スラリー安定化処理に向けた設計について

2021年2月22日

東京電力ホールディングス株式会社

- 前回の特定原子力施設監視・評価検討会での以下のコメントに関する報告を実施
 - ①：HICの健全性確認
 - ②：スラリー安定化設備の設備設計
 - ③：脱水物の放射能濃度の確認
 - ④：脱水物の長期的な管理

5.1. スラリー安定化処理設備の設備設計

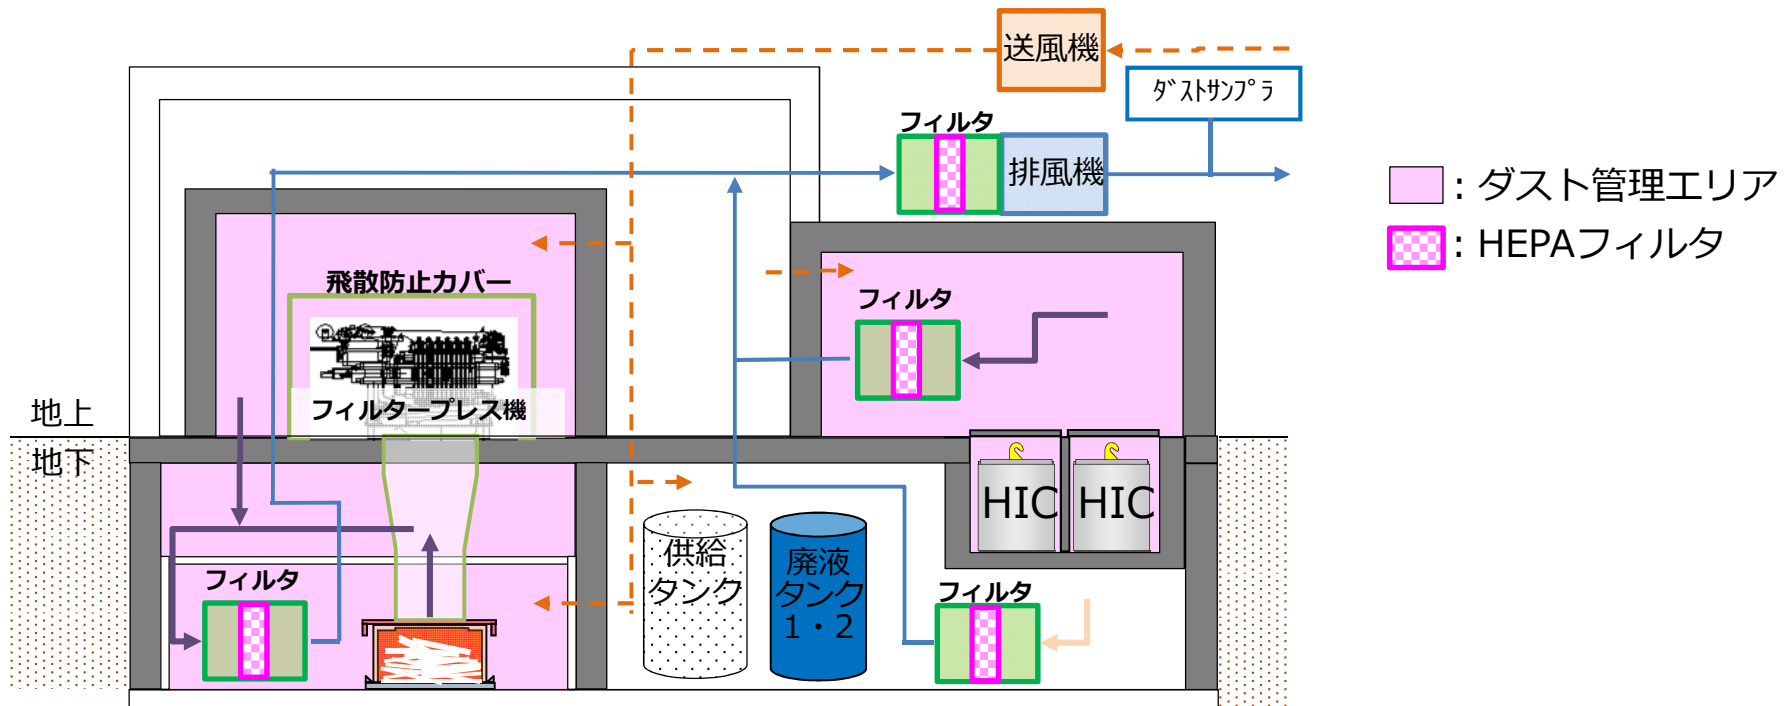
コメント②

- 機器選定
 - 処理能力（HIC 2 基/日処理）に応じた機器数を選定し配置。連続運転ではなく、約300日程度の稼働（脱水作業は日中期間）と定期的な保守を実施予定。
 - フィルタープレス機は、一般産業界で実績ある技術を採用し、実規模装置での成立性を確認。
 - 廃液等の再処理システムは、多核種除去設備で実績のある機器を導入。
- 運転管理
 - 遠隔にて操作し、運転状況を監視できるシステムを構築。
 - 機器の漏えい等の異常時には自動的に設備を停止。
 - 運転時には、高線量エリアへの入域を制限したり、標識等にて注意喚起を図る。
- 保守管理
 - ろ布等の消耗品は定期的な交換を実施。消耗品以外の機器は保守計画を定めて点検を実施。
 - 設備保守時には、系統内の洗浄等を実施するなど、作業員の被ばく低減に努める。

【参考】 保管施設でのH I C健全性確認

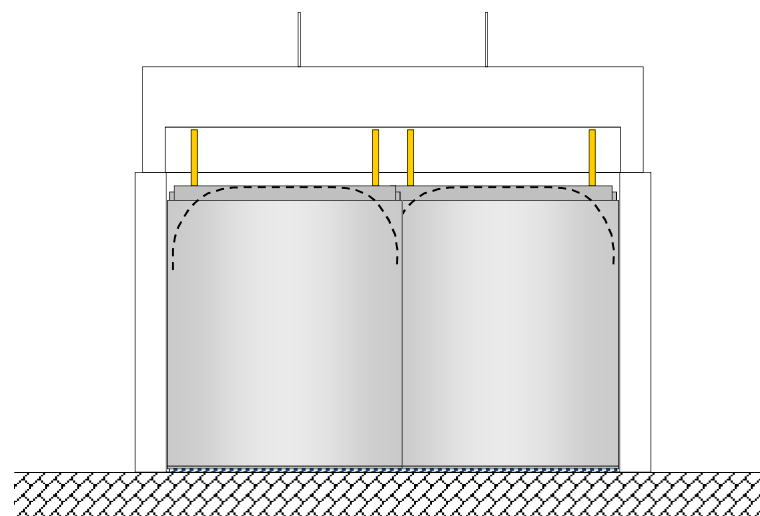
- HICは多核種除去設備（既設ALPS）の運用開始(2013年3月) から使用を開始。
- HICの放射線劣化に係る健全性の確認状況については以下の通り。
 - HIC材料（ポリエチレン）への影響が大きいβ線に対する影響評価として、照射影響を受けたHICの落下に対する健全性評価を実施。
 - ✓ 2015年7月の特定原子力施設監視・評価検討会にて積算吸収線量2,000kGyまでの照射影響を受けたHICについて落下に対する健全性を有することを報告
 - ✓ その後、原子力規制庁との面談のなかで積算吸収線量5,000kGyまでの照射影響を受けたHICについて落下に対する健全性を有することを報告
- HIC内でのスラリー沈降（濃縮）を考慮してスラリー密度測定を行い、HIC内部の放射性物質濃度を評価し、積算吸収線量5,000kGyに到達する期間を評価。
 - 到達期間は短いもので10年9ヶ月（17基存在）と評価。当該HICは2014年10月以降に保管開始し、積算吸収線量5,000kGyの到達時期は早いもので2025年以降。
- 2023年から開始予定のスラリー安定化処理では、積算吸収線量5,000kGyの到達時期が早いHICから優先的に処理予定。
- また、当初計画よりスラリー安定化処理開始時期が遅れていること、スラリー沈降（濃縮）は経時的变化が予想されることから、今後HIC外面の線量測定・スラリーの密度測定により沈降（濃縮）の知見を拡充し、5,000kGy到達時間を再評価。

- スラリー等を格納したHICは、使用済みセシウム吸着塔一時保管施設(第二施設, 第三施設)にて、遮へい機能を有する蓋付コンクリート製ボックスカルバートに格納・保管され、定期的に代表HICの漏えい確認を実施。なお、代表HICは表面線量の高いものを選定。
 - HICは、内包する放射性物質の影響により、劣化する可能性があるが、現在、運転当初と比較してHICの表面線量は小さくなって(大部分が1 mSv/h以下)おり、放射能劣化の影響は小さい。
